Informations additionnelles nécessaires dans le cadre de l'instruction du cas par cas :

1. préciser le devenir des haies et de tous les arbres existants (maintien ?) ;

Streetview des arbres, arbustes et haies non impactés par le projet – google2026

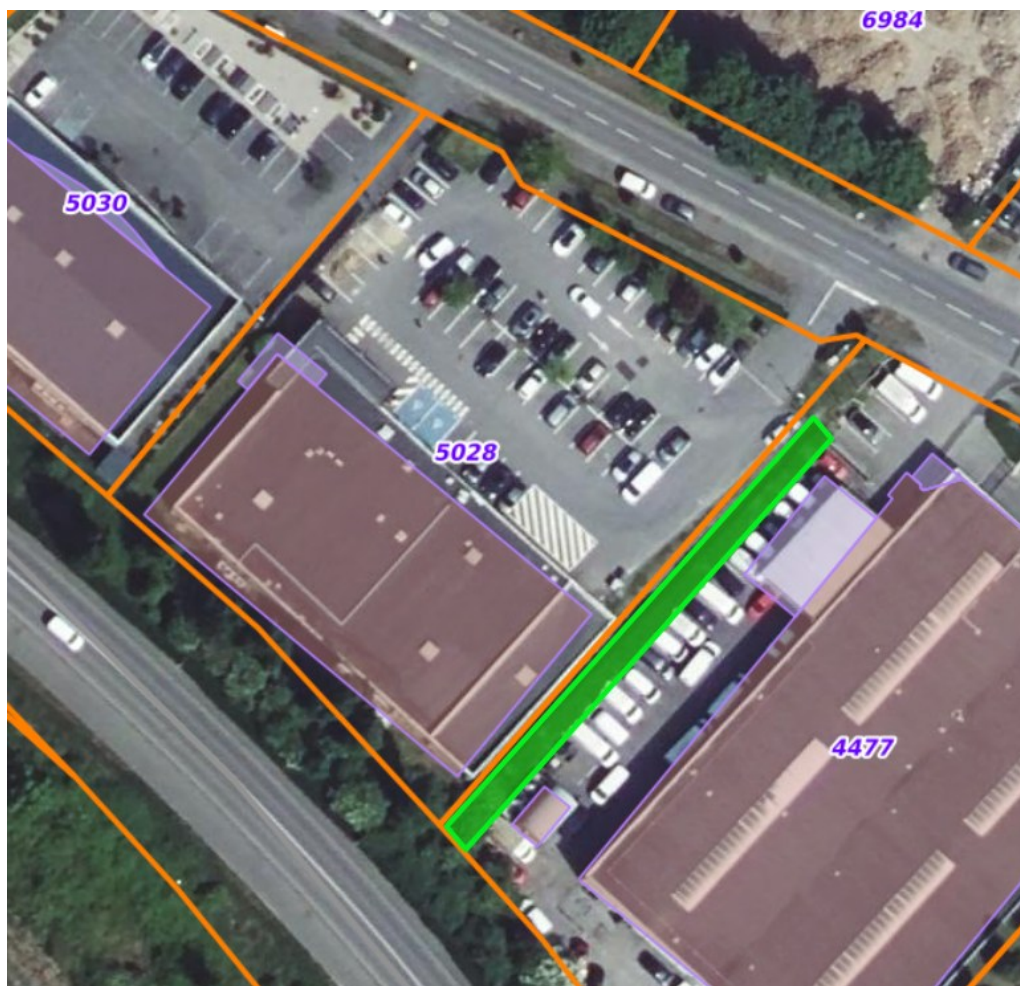
La végétation en fond de parcelle côté rue Jules Guesde :

Pour la frange de végétation au niveau du fond du magasin, la majorité est située en dehors de la parcelle cadastrale de la société Immaldi. Celle-ci n'est pas propriétaire du talus, aucune action d'abattage/défrichage d'arbres ne sera réalisée sur cette parcelle. Les hauts sujets et arbustes observés en streetview ne sont pas impactés par le projet.

Ce secteur tend néanmoins à s'étendre sur la parcelle d'Immaldi (notamment par des ronciers). Un débroussaillage sera probablement réalisé dans le cadre des travaux VRD. La société Immaldi s'engage à remplacer, si impact il y a, les arbustes retirés pour avoir le moins d'impact possible sur l'environnement.

Aucun impact sur ce secteur

Plan masse de l'existant

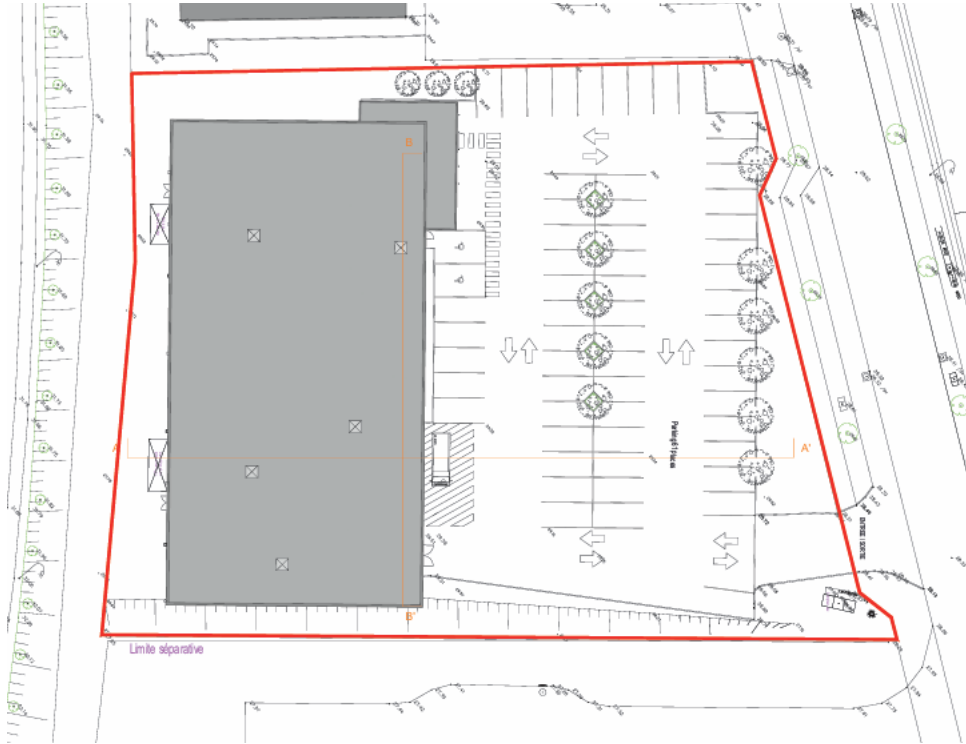
Les arbres/arbustes isolés du parking :

Les 11 arbres existants localisés au contact des places de stationnement seront retirés dans le cadre du réaménagement de l'aire de stationnement. Le projet prévoit de replanter chaque arbres retirés puisqu'il prévoit la plantation de 11 arbres au contact des nouvelles places de stationnement qui entourent le futur magasin.
